# 日本航空 706 便 (MD-11 型機) 事故

機体メーカーからの技術情報を隠し  
人為ミスの結論先にありきの事故調査

## 99-8 航空事故調査報告書(航空事故調査委員会)

日本航空株式会社所属 ダグラス式 MD-11 型機 JA8580

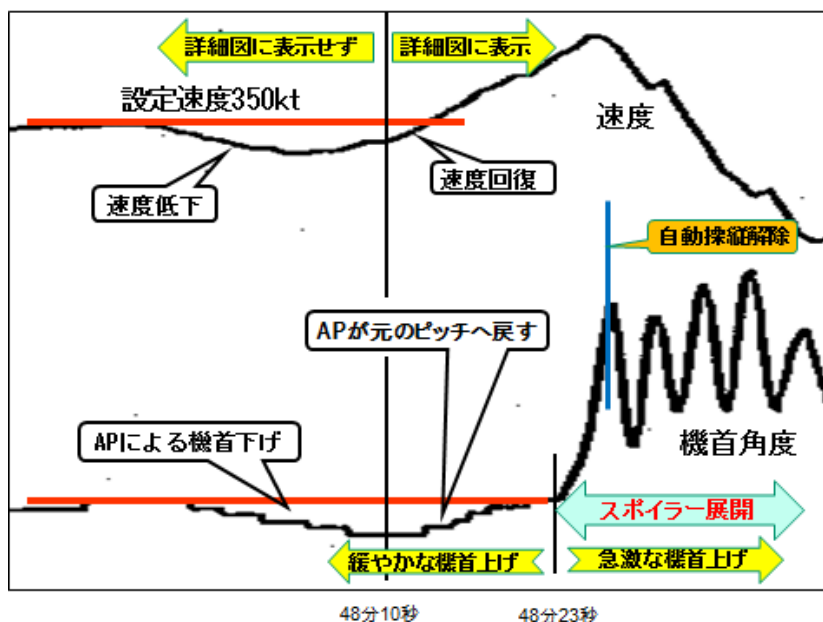
事故調査委員会の報告書（P31）によれば、「48分15秒から同16秒にかけて、機長側のコントロール・コラム・フォース（CWS-PITCH）が機首上げ側に顕著に変化し始めた。また、この頃から操縦桿の角度（CCP）も機首上げ側に顕著に増加し始めた。これらは、速度の増加を抑えるために機首を上げようとして、機長が操縦桿を引いたものと推定される」と記述し、48分15秒頃から始まった機首上げを「速度増加に対応するための、機長の意図的な操作」と推定しています。その理由は、速度の増加が急だったため“あわてて自動操縦をつないだまま操縦桿を引いてしまった”のだろうと、事故調査委員会の加藤晋委員は法廷で証言しています。また、事故調査報告書には急激な機首上げの原因は「自動操縦装置がディスコネクトしたため、機長の機首上げ効果を抑制していた同装置の働きがなくなり、同機の急激なピッチアップが発生した」と記述されています。

日乗連の調査チームでは、機首の動き方が2段階に変化していることに注目し、48分15秒から23.5秒頃と同23.5秒から26秒頃に分けて検証を行いました。

### 急激な機首上げ（48 分 23.5 秒～26 秒ころ）

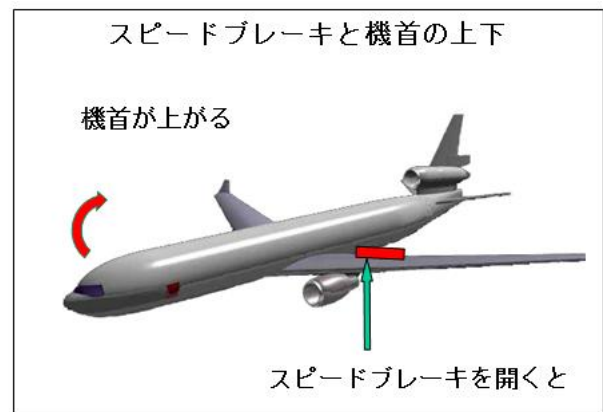
次に 48 分 23 秒過ぎからの“機首上げ後半部分”ですが、ここの機首の動きは非常に急激になっています。事故調査委員会はこの部分は「大きな力でオーバーライドしたために自動操縦が解除し、自動操縦装置による抑制がなくなったために生じた」と説明しています。しかし、飛行記録を見ると自動操縦は 26 秒過ぎに解除しており、機首が急激に上がっているのはその 3 秒ほど前です。自動操縦装置が解除した頃にはすでに機首は上がりきっているのです。急激な機首上げと自動操縦装置の解除とが無関係であることは、飛行記録を一見しただけで分かることで、この点は JL706 便事故裁判における名古屋高等裁判所の判決でも述べられています。

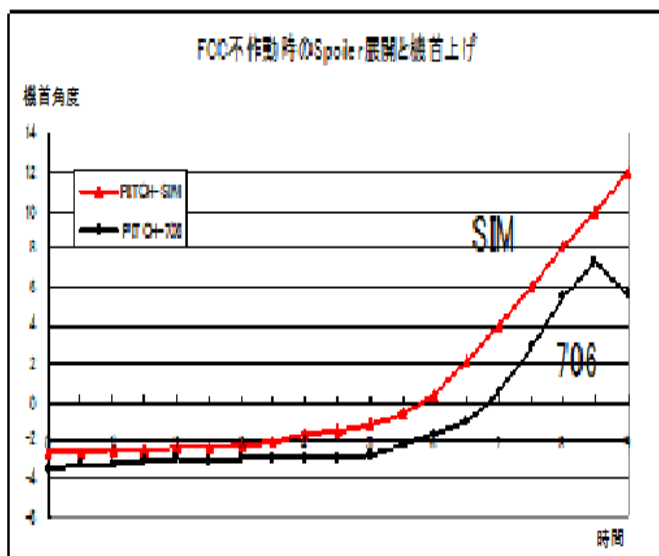
ではこの急激な機首上げはなぜ起きたのでしょうか。その要因の一つは“スピードブレーキ（翼上面の抵抗板）”の影響と考えられます。スピードブレーキを開くとかなりの機首上げが発生しますが、普通は自動操縦装置や LSAS という安定化装置によって自動的に修正されます。LSAS とは、手動操縦の時に機体を安定させるために働く安定化装置のことで、自動操縦コンピューター（FCC）の機能の一部を使っています。事故発生当時は気流が非常に乱れていた記録があり、自動操縦コンピューターは気流の乱れに対応しきれず、一時的に機能が停止あるいは動作が非常に緩慢な状態にな

なっていたと考えられます。速度が増加した時に機長が自動操縦装置への入力操作を行ったにもかかわらず、自動操縦装置が反応しなかったのもそのためだと考えられます。スポイラーの機首上げ効果が自動操縦装置によって修正されなかったために、機首は急激に上がってしまいました。日乗連の調査チームは、MD-11 型機のシミュレーターで“自動操縦コンピューターを機能停止させた状態でスピードブレーキを開く”実験をしたところ、JL706 便の飛行記録と全く同じ機首上げ傾向が再現できました。

## 《自動操縦解除直後の5回の機首変動》

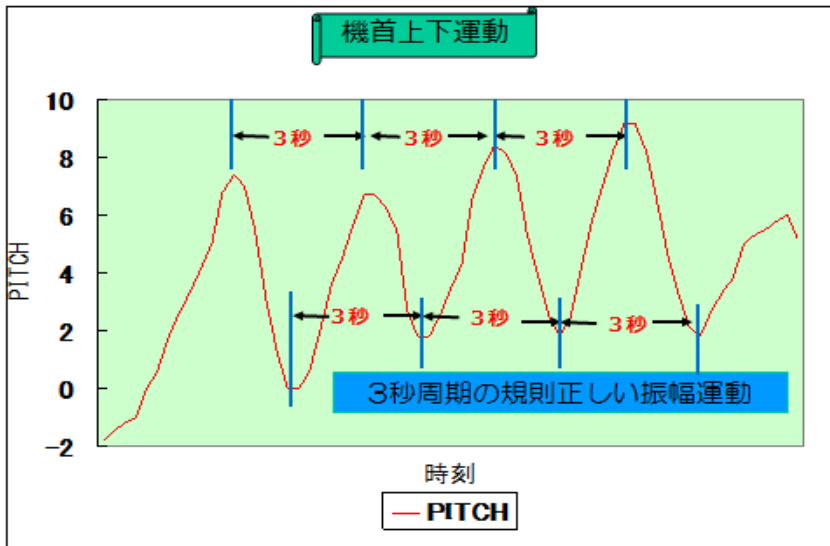
48分23秒頃から急激な機首上げが発生し、26秒過ぎに自動操縦装置が解除した直後、機体は5回にわたって規則正しい機首の上下動を起こしていますが、事故調査委員会はこの機首振動の原因を「機体姿勢を安定させようとして、機長が操縦桿を前後に動かしたことが原因」（報告書 P37）と推定し、PIO が関与したと述べています。

事故調査委員会の説明のように、PIO とは“パイロットが航空機の姿勢を安定させようと操縦する時に発生する現象”であり、パイロットが機体の動きを感知して修正する「フィードバック」中の発振現象です。つまり、振動を続けるためには「フィードバックループが閉じていること」が必要となります。言い換えれば、パイロット

機長も「体が激しく揺さぶられ、機体がどのように動いているのか判断できなかった」と述べています。しかも、JL706 便の機首振動は正確に 3 秒周期であるうえに振動が毎回同じ波形で繰り返しており、グラフを 180 度回転させるとぴったり重なります。とても人間業で起きる現象とは考えられません。

### ＝垂直方向の風の変化について＝

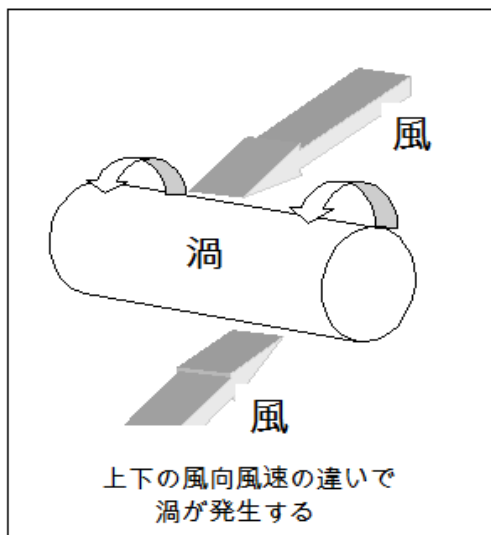
事故調査では“水平方向”の風の変化があったと認定しているものの、“垂直方向”の風の変化については「無視できる」と述べています。

しかし、事故当時の名古屋近辺に“雷注意報”が出されていたということは、上空に強い上昇気流があったことを意味しており、渦が形成される状況があったはずですが、JL706 便事故は、機体が空気の渦に遭遇して前後・上下に揺さぶられたことと、機体の不安定な飛行特性や LSAS と呼ばれる安定化装置が相乗的に作用した結果と考えられ、気流の変化に対する検証は徹底的に行われる必要がありますが、調査ではその影響を初めから無視しています。
